Mission régionale d'autorité environnementale
ÎLE-DE-FRANCE

**Avis délégué
sur le projet d'aménagement du quartier Demi-
Lune
Le Coudray-Montceaux (91)**

**N° 020525/A P
du 09/09/2026**

Illustration 2- Projet Secteur Nord, ou « Accueil » et Secteur Sud. (EI, p. 29, 30, 60, modifié par la MRAe)

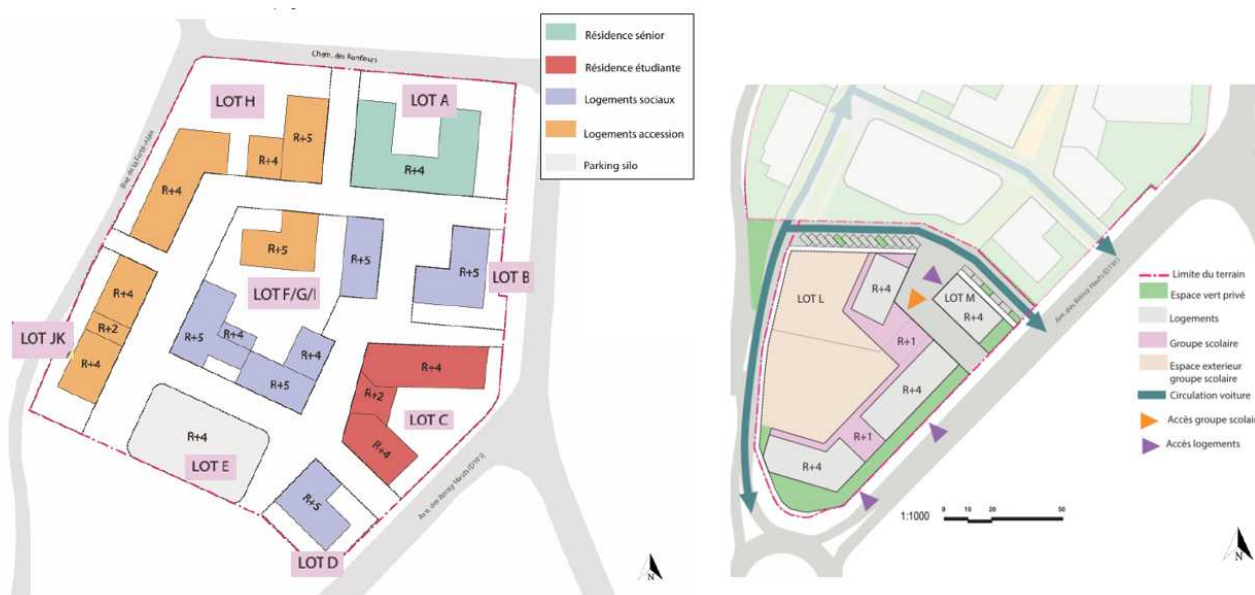
Le Secteur Sud est structuré en deux lots : L et M. Le lot M prévoit des logements, dont le nombre n'est pas indiqué, sur 1 470 m² de SdP jusqu'en R+4⁴. Le lot L comporte un groupe scolaire en R+1, de 6 à 12 classes maternelles et élémentaires, avec cours séparées, et 404 logements⁵, sur 4 500 m² SdP en surplomb des bâtis de l'école. « La maîtrise d'ouvrage n'est aujourd'hui pas connue » (EI, p. 27 et 60). Le planning des travaux prévus sur le Secteur Sud n'est pas défini à ce jour (EI p.62).

5 Le nombre de logements figure dans l'Annexe F (circulation), mais il n'est pas clair si ce nombre inclut les logements du lot M, ou non (Annexe F, p. 26).

Illustration 6- Localisation des sondages - missions DIAG et DIAG Complémentaire n°1 (sur ancien plan de projet) (Annexe Gbis, p. 23)

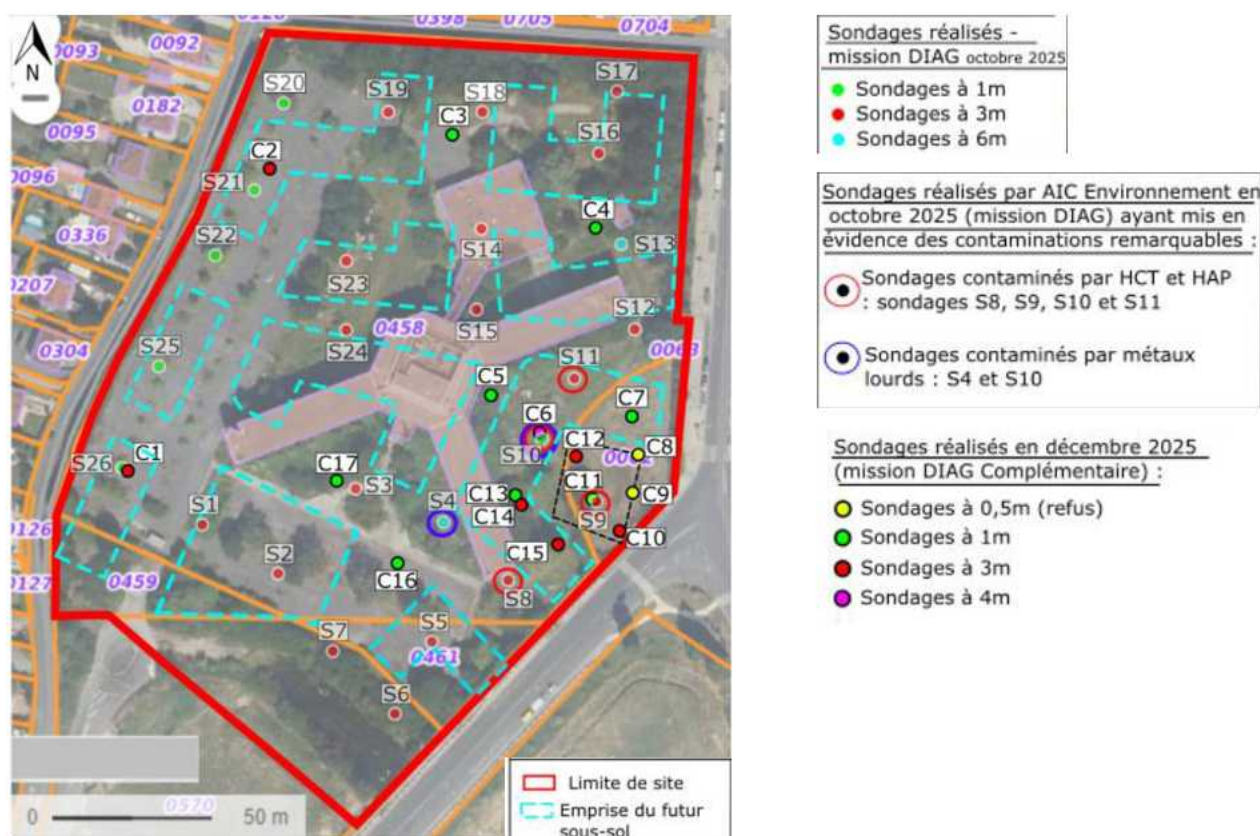
Les gaz du sol ont été analysés pour les BTEX (Benzène – Toluène – Ethylbenzène – Xylènes), HCT et COHV (EI, p. 73, 74) en octobre 2025 au nord-est, lot H, (Pa1 et 2), et en décembre 2025, au niveau de la résidence étudiante (Pa4 et 5) (EI, p. 80-81). L'étude ne mentionne que peu de valeurs de comparaison informatives pour la santé humaine, alors qu'il en existe²³.

Une concentration élevée en benzène est relevée au niveau de Pa 1 (7,79 µg/m³, pour une valeur réglementaire de l'air intérieur de 2 µg/m³) et « des teneurs importantes à très importantes en benzène, naphtalène, xylènes totaux et/ou hydrocarbures aromatiques [...] sont relevées [en] Pa4 et Pa5 » (Annexe C, p. 208, 243, valeurs p. 269-270 pour Pa4 et 5). Une campagne de mesure supplémentaire en février 2026 n'a pas montré de contamination significative²⁴ en « contradiction avec ceux de la campagne de décembre 2025 » (EI, p. 83). En l'état, ces résultats questionnent la qualité des mesures. Une autre campagne de levée de doute aurait dû être réalisée, en vérifiant la qualité des prélèvements, en réalisant des blancs de terrain²⁵, en vérifiant la limite de quantification des différents composés, etc. d'autant plus que les trois campagnes de prélèvements ont été réalisées en période froide, peu propice au dégazage.

L'Autorité environnementale note que le parking silo n'est pas au droit d'une source concentrée, que le décapage des sols est indispensable pour dépolluer la parcelle 62 et donc que l'unique mesure d'évitement est la dépollution partielle de la parcelle 62, puisqu'il n'est pas prévu de respecter les seuils de coupure²⁷, sans le justifier, de n'excaver que jusqu'à 3 mètres en n'ayant pas délimité la pollution en profondeur, et que l'étude indique que « le terrassement prévu [par] Accueil Immobilier ne permet pas le retrait des sources concentrées », ce pourquoi il est « nécessaire de mettre en place des mesures de gestion complémentaires » (Annexe Gbis, p. 110), ce qui n'est pas conforme à la méthodologie²⁸. Par ailleurs, le tri granulométrique ne traite pas la pollution, il ne fait que séparer la fraction la plus polluée, et ce tri sur site doit être accompagné ensuite d'une dépollution, non prévue, ou de l'évacuation dans une filière adaptée²⁹.

- lever les contradictions des différents diagnostics pour les gaz du sol, et le cas échéant réaliser une campagne supplémentaire en période chaude ;
- de respecter les seuils de dépollution déterminés et de ne pas seulement s'en rapprocher afin de respecter la méthodologie de gestion des sites et sols pollués qui prévoit en premier lieu la suppression des sources concentrées ;
- d'indiquer les mailles contenant des sources concentrées en tenant compte des plans effectifs du projet,

Illustration 7- Espace entre la limite des bâtis et la limite de propriété, montrant les corridors Nord et Est (Permis d'aménager, modifié par la MRAe).

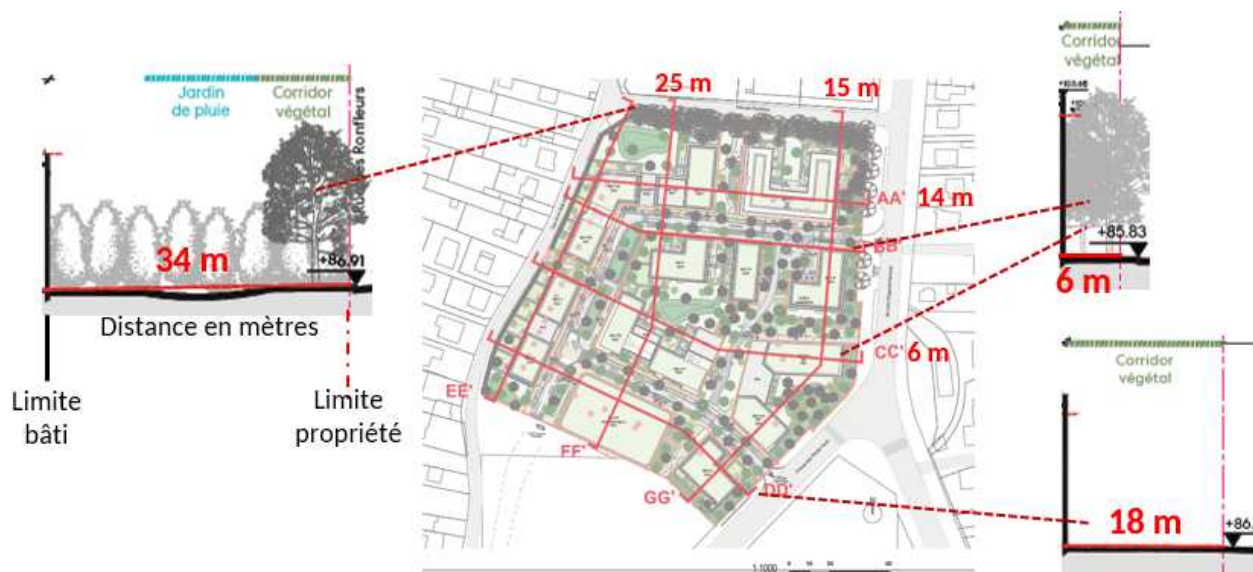
En ce qui concerne la trame arborée, le projet vise à maintenir une partie de la strate arborée existante côté nord et nord-est (mesure d'évitement et de réduction). Ce cordon arboré au nord et à l'est, est identifié comme un corridor écologique, avec les jardins privés, entre « *le domaine départemental de Montauger et des berges de Seine qui jouent localement le rôle de réservoirs écologiques* ». Il est notamment utilisé par les chauves-souris (EI, p. 143). Le pétitionnaire indique que le corridor Nord, et dans une moindre mesure celui à l'Est, sont fonctionnels, celui Sud l'est moins (EI, p. 126, 127). Cependant, ce cordon arboré est trop mince pour jouer un réel rôle paysager et écologique, notamment au niveau des lots B et C le long de la RN7 et de la RD191 (entrée de ville), où le corridor est réduit à six mètres par endroit, voir l'illustration 7.

- de prévoir une largeur entre les façades des bâtiments et les limites de propriété nord et est d'au moins 15 mètres pour que les arbres du corridor arboré puissent se développer pleinement, voire y ajouter une strate arbustive afin de préserver le paysage et de maintenir, voire améliorer le corridor écologique fonctionnel sur le coteau entre les berges de Seine et le domaine de Montauger ;
- de mettre à jour l'étude biodiversité afin d'y inclure les travaux déjà réalisés et leurs impacts notamment sur l'avifaune et les chiroptères susceptibles d'avoir utilisé les bâtis ;
- de développer les mesures pour éviter et réduire les incidences ;
- de présenter des indicateurs de suivi, afin de respecter l'objectif d'absence de perte nette de la biodiversité.

Illustration 8- cartographie de synthèse des enjeux écologiques (Annexe I, p. 64).

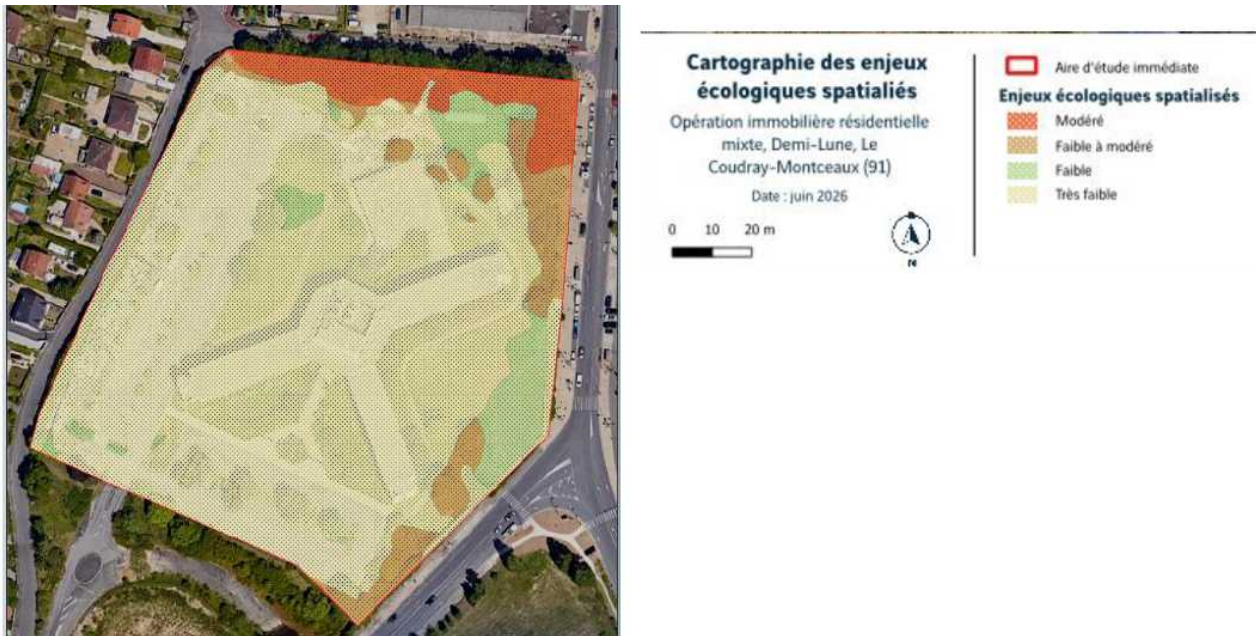
la parcelle est présentée, voir l'illustration 8, montrant de nouveau l'importance des lisières (corridors) nord-est (EI, p. 153).

L'Autorité environnementale souligne que l'état initial réalisé post-travaux est faussé, les enjeux sont diminués, donc les incidences du projet également. Les mesures d'évitement et de réduction ne peuvent conduire à « l'absence de pertes significatives » par rapport à l'état initial. L'article [L110-1](#) qui indique au sujet de la séquence ERC qu'elle « doit viser un objectif d'absence de perte nette de biodiversité, voire tendre vers un gain de biodiversité », y compris "ordinaire", dans un contexte d'érosion rapide de la biodiversité.
